Betreff:**Beschluss im Umlaufverfahren - Städtische Stellungnahme zum Planfeststellungsänderungsverfahren "Verzicht auf die östliche Umfahrung des Flughafens"****Organisationseinheit:****Datum:**

Planfeststellungsänderungsverfahren zum Verzicht auf die mit Planfeststellungsbeschluss vom 15.01.2007 planfestgestellte östliche Umfahrung des Verkehrsflughafens Braunschweig-Wolfsburg

**Städtische Stellungnahme zum
Planfeststellungsänderungsverfahren "Verzicht auf die östliche
Umfahrung des Flughafens"**

**Änderungs- und Ergänzungsantrag zu Antrag 20-14885:
Planfeststellungsveränderungsverfahren: "Verzicht auf die östliche
Umfahrung des Flughafens"**

Alternative Ostumfahrung

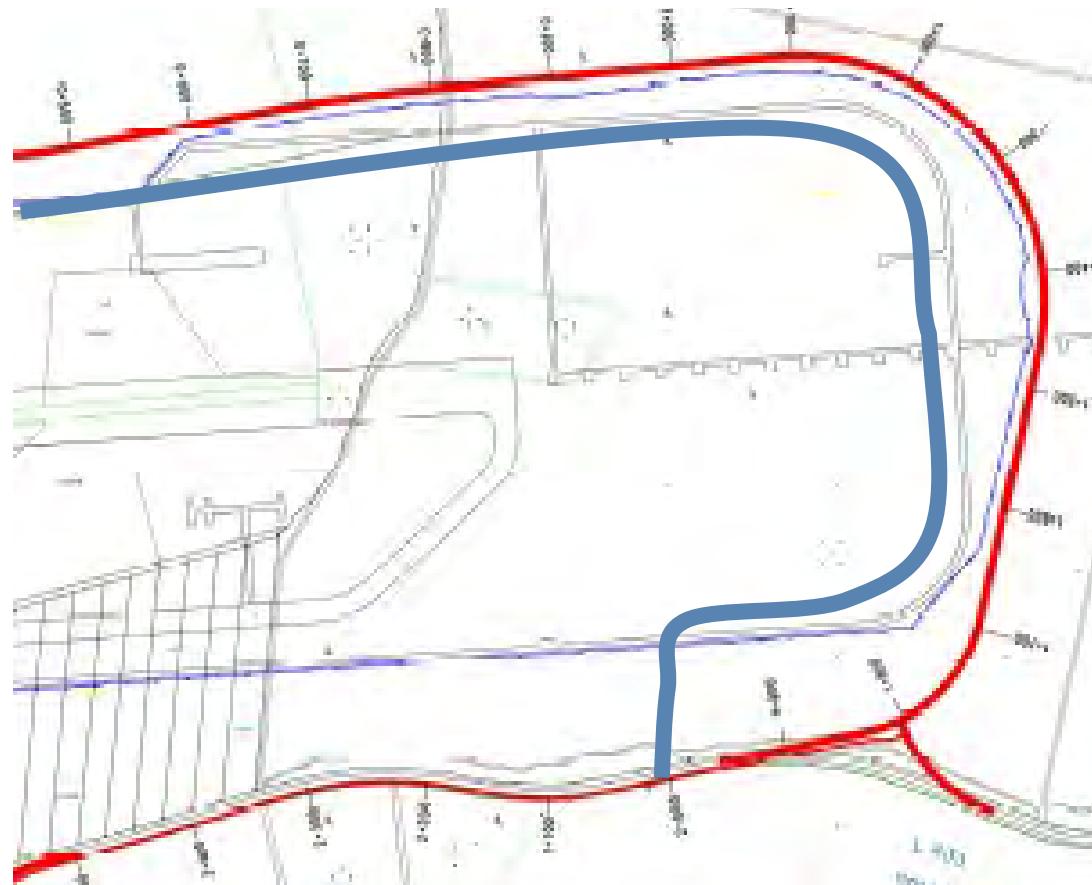
a) Für die östliche Umfahrung innerhalb des umzäunten Flughafengeländes ergeben sich die folgenden Vorteile:

- 1) Der Norden Braunschweigs bekäme ein schlüssiges Verkehrskonzept.
- 2) Soweit die Straßenführung über schon gerodete Flächen erfolgen würde, würden weitere Baumfällungen und Rodungen vermieden.
- 3) Die Straßenführung wäre kürzer als die ursprünglich geplante Ostumfahrung. Die Baukosten würden sich entsprechend ebenso verringern wie der Schadstoffausstoß.
- 4) Der Flughafen könnte auch während der Bauzeit weiterbetrieben werden.
- 5) Die Verkehrssituation in Waggum würde erheblich entlastet.
- 6) Die neue Lösung befände sich im Rahmen schon beschlossener Ratsentscheidungen.

... aber gleiche Zaunabstände im Osten wie im Westen bieten eine Alternative.
